EXP. VSC-003-24
MARIA ROSARIO NARVAEZ MORENO
MUNCIPIO DE PASTO

RESOLUCIÓN No._____

Por medio de la cual se Otorga un Permiso de Vertimientos

Que una vez efectuada la visita el **4 de abril de 2024** tal como consta en el **Informe Técnico No. 105/2024 del 05 de abril de 2024** y evaluada la documentación aportada, el Equipo Técnico de la Subdirección de Conocimiento y Evaluación Ambiental de **CORPONARIÑO** emitió el **Concepto Técnico No. 365/2024 del 5 de abril de 2024**, donde conceptuó:

Gráfica 1. *Comportamiento Demanda Biológica de Oxígeno.*

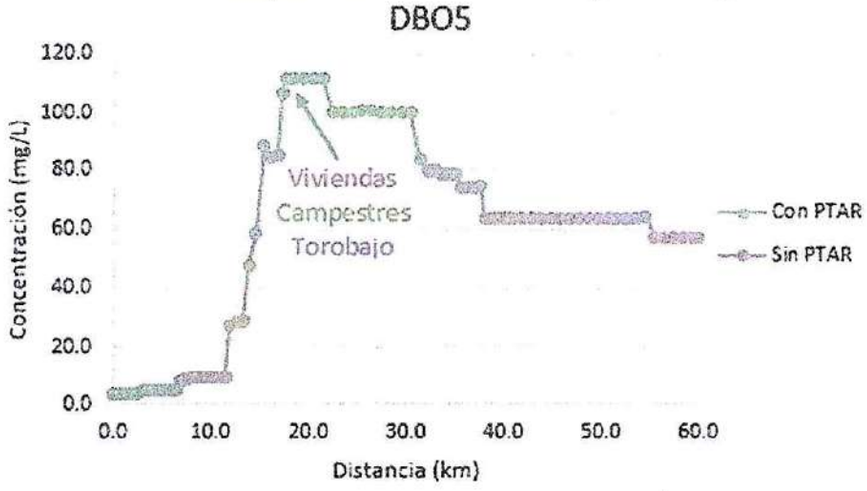
Como se puede observar en la gráfica 1, los valores de Demanda Biológica de Oxígeno en el Río Pasto después de la descarga del vertimiento sin previo tratamiento, no presenta cambios considerables que pueda alterar las características de la fuente. No obstante, es de importancia la implementación del STAR para mitigar dicha contaminación en la fuente receptora.

***Gráfica 2.** Comportamiento de Solidos Suspendidos Totales.*

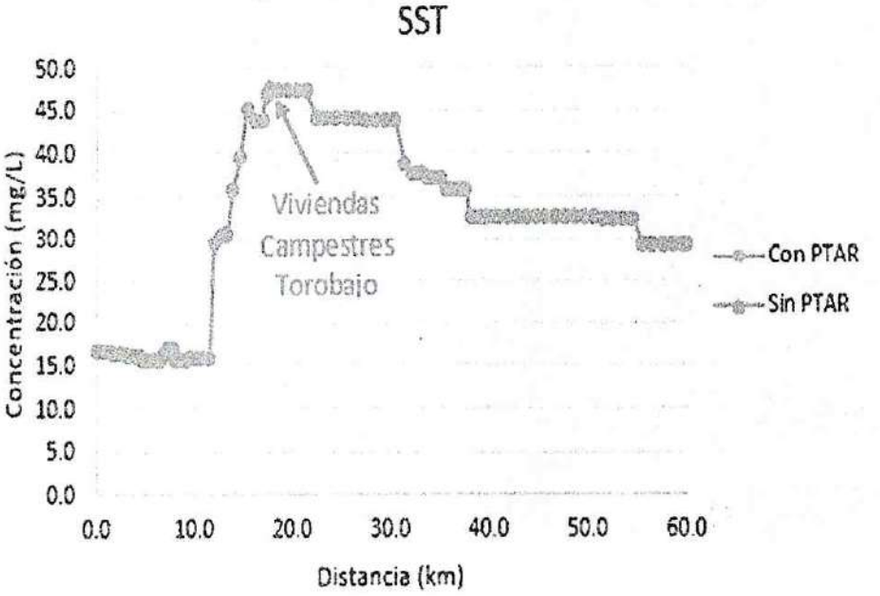
En la gráfica 2, las concentraciones de Solidos Suspendidos Totales no presentan cambios significativos, debido al bajo caudal del vertimiento presentado en el plan de ingeniería. Sin embargo, con la construcción del sistema de tratamiento, ayudará a minimizar los impactos negativos por la generación de las aguas residuales domésticas del proyecto.

***Gráfica 3.** Comportamiento del Oxígeno Disuelto.*

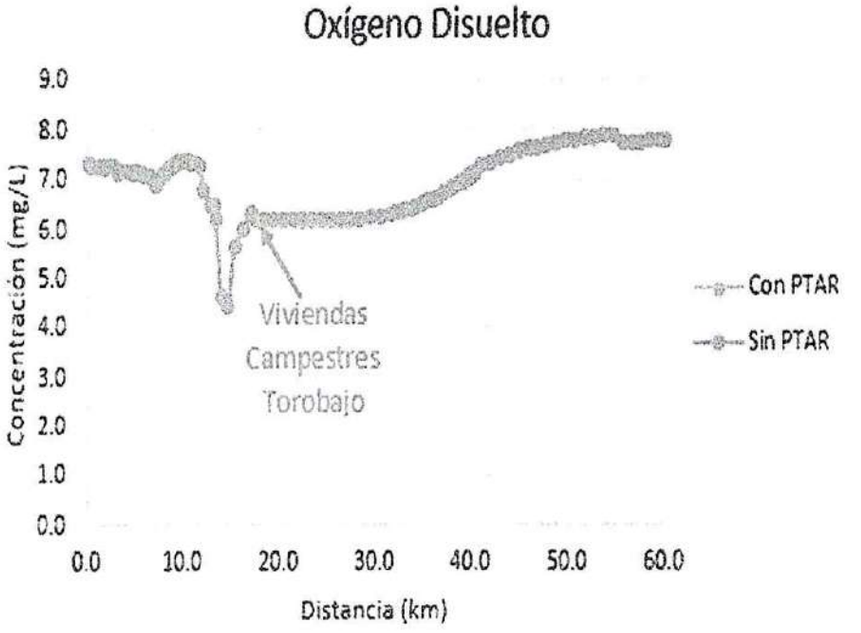
Como se observa en la gráfica 3, no presenta cambios representativos que altere la calidad del oxígeno disuelto sobre el Río Pasto, no obstante, es de resaltar que con la implementación del sistema de tratamiento se realizará un adecuado manejo de tratamiento y disposición final del vertimiento para conservar la calidad del agua del Río de mención. Cabe resaltar que, en el transcurso de la fuente por la ciudad, se encuentra impactada por las diferentes actividades antrópicas.
